<b>Dependência:</b>	<b>Serviço/Obra/Objeto da ordem de serviço:</b>
9549 - CENT. SERV. INFR. CESIN DF	P2 - EP / BALSAS-MA

<b>Dados da Ordem de Serviço:</b>	
<b>Descrição do (evento/produto) objeto desta OS:</b>	
Correção do Estudo Preliminar de BALSAS - MA.	
<b>Observações:</b>	<b>Data limite para atendimento:</b>
	17/06/2019

## ANÁLISE EP BALSAS/MA - REV01

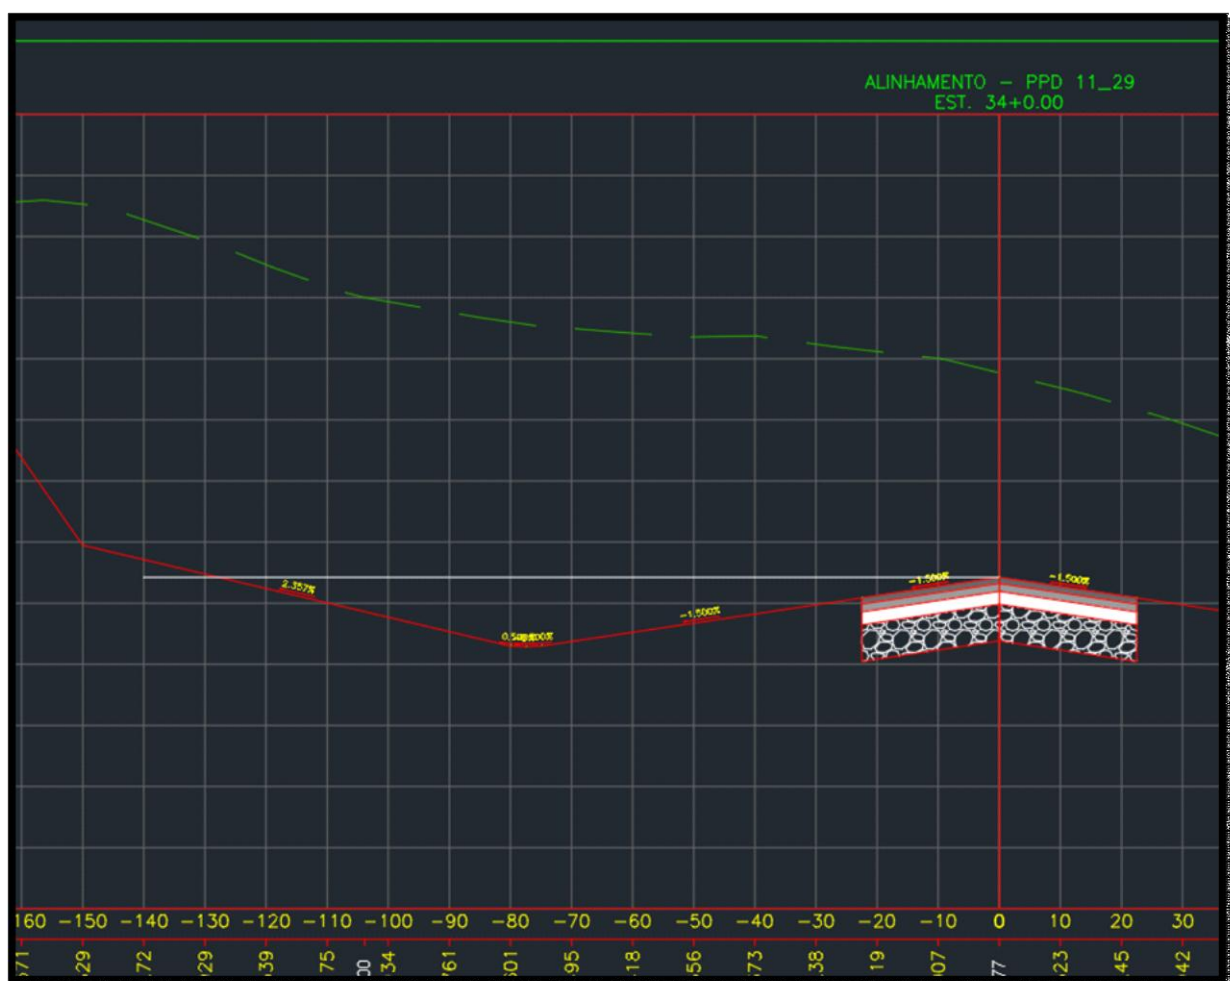
4. Item 4 da OS 2014.0002.1346 - reiteramos o questionamento, pois verifica-se que permanece a situação da cota ao final da faixa de pista ultrapassar a superfície de transição. Vide abaixo exemplos nas estacas 24 e 34 (linha branca a partir do eixo da PPD):

Revisão 01 - Ábaco

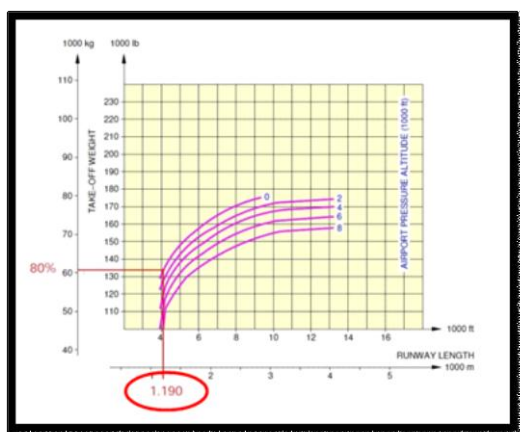
7. Ainda em relação ao item anterior, o ábaco está divergente da tabela 6:

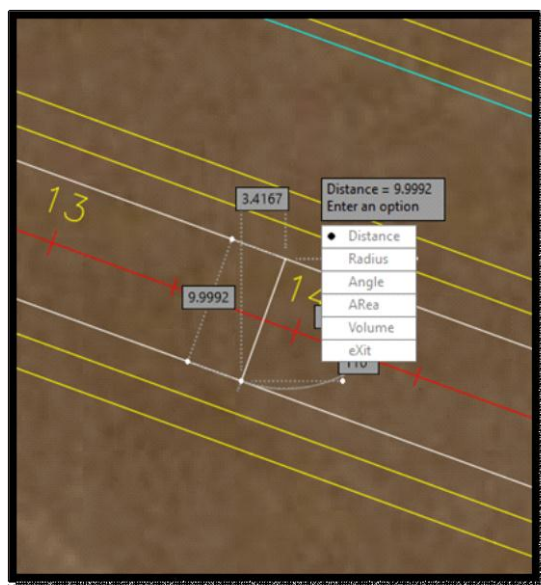
8. Fator de correção para altitude:  $(7 \times 297)/300 = 6,93$ . Na Tabela 6, foi alterado o valor em relação à revisão 00, que por sua vez, estava correto. A correção para declividade também não condiz com o texto (9,19% e 9,17%):

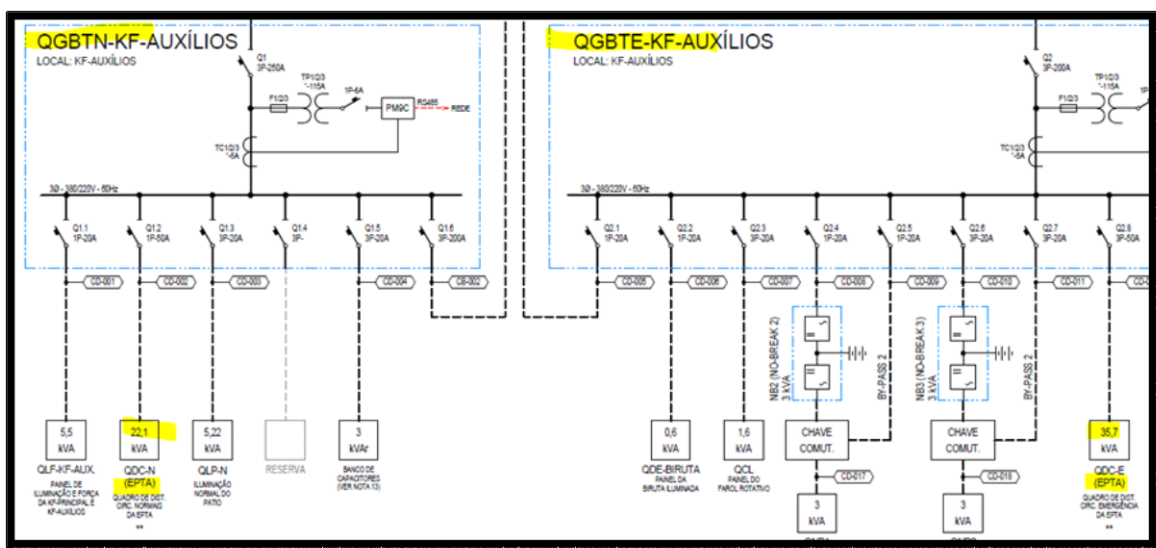
22. Compatibilizar ainda o texto após a tabela na página 33.

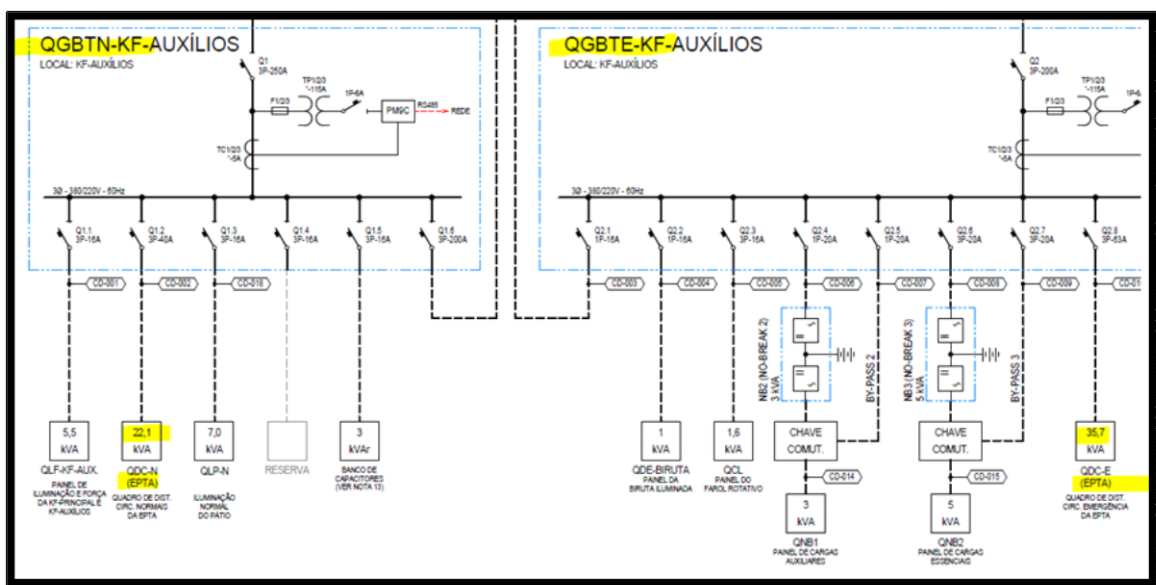
BB: Reiteramos. Tomando como exemplo os anteprojetos mais recentes desenvolvidos pela projetista, Bacabal e Guanambi, e comparando com as estimativas para a EPTA utilizadas neste EP, nota-se uma grande diferença.

Impactando diretamente no transformador e geradores de projeto.

Ainda, com a inclusão da iluminação do pátio no lado ar, faz-se necessário incluir sua demanda nesta tabela.

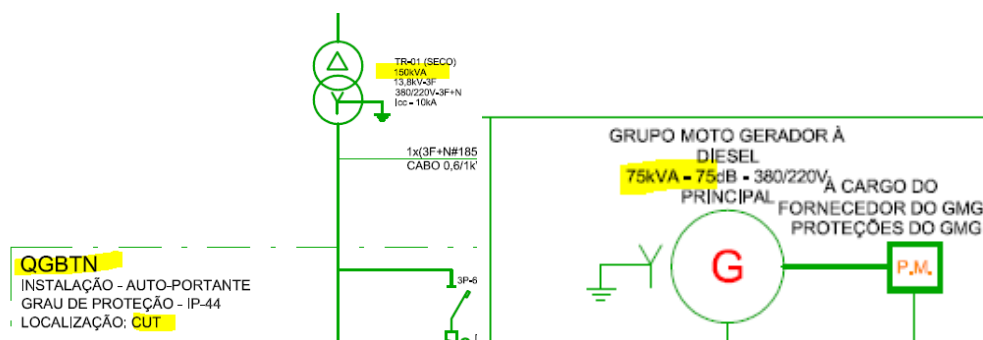
23. No item 3.5.6.8, página 40 do relatório, indica-se a instalação de uma EMS classe 3 com sítio principal e secundário. Entretanto, o Ofício 101/2017/GAB-SAC/SAC-MT de 23/02/17 reclassificou a localidade para P3[X][R], ou seja, IFR não precisão, EMS com operação automática e EPTA categoria A reduzida a ser implantado somente em estágio futuro da operação.

R: Já atendido, conforme indicado acima.

BB: Referimo-nos à EMS. Conforme o Ofício citado, não deverá ser considerada uma EMS classe 3, pois a SAC prevê a utilização de EMS com operação automática. Ou seja, é necessário rever a informação do item 3.5.6.8, além de não ser necessário prever alimentação elétrica para o sistema e nem considerar o equipamento no orçamento.
